Hausdruck-Regelgerät HAR 25 / 32-B

Mit dem "verschlossenen Federdom" beim Hausdruckregelgerät HAR 25 /32 schließen wir die Maßnahmen zur Verhinderung einer Eingriffsmöglichkeit von außen ab (optimaler Schutz vor Manipulation).

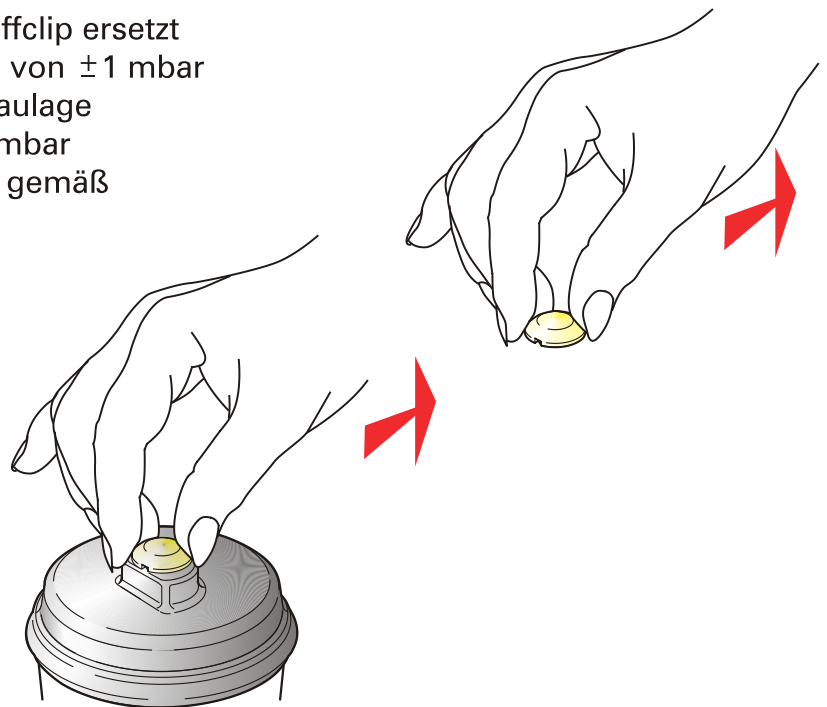
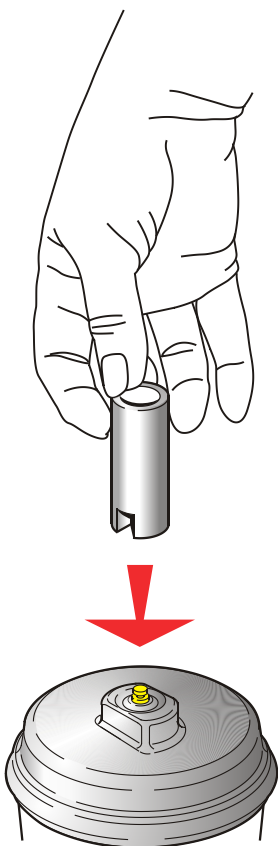
Damit verbunden sind einige technische Änderungen:

- 1.) Kein Federwechsel mehr möglich
- 2.) Neues Fabrikschild
- 3.) Klebepломbe wird durch Kunststoffclip ersetzt
- 4.) Reduzierter Federführungsbereich von ± 1 mbar bezogen auf pas und je nach Einbaulage
- 5.) Ausgangssolldruck pas = 20 - 24 mbar
- 6.) Verstellung des Ausgangsdruckes gemäß nachfolgender Anleitung

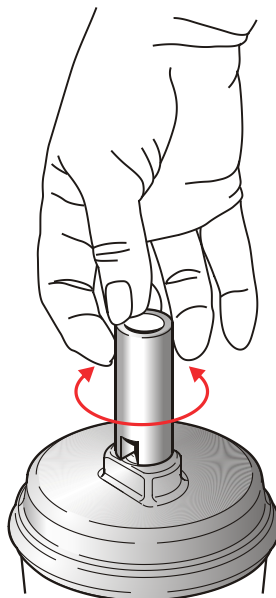
- 1.) Kunststoffclip in der Achse der Beatmungsöffnung wegschieben

- 2.) Mit Spezial-Werkzeug 063N0275 Ausgangsdruck verstellen

Pa_s - Erhöhung Stellschraube herausdrehen (links)
Pa_s - Verringerung Stellschraube hineindreihen (rechts)
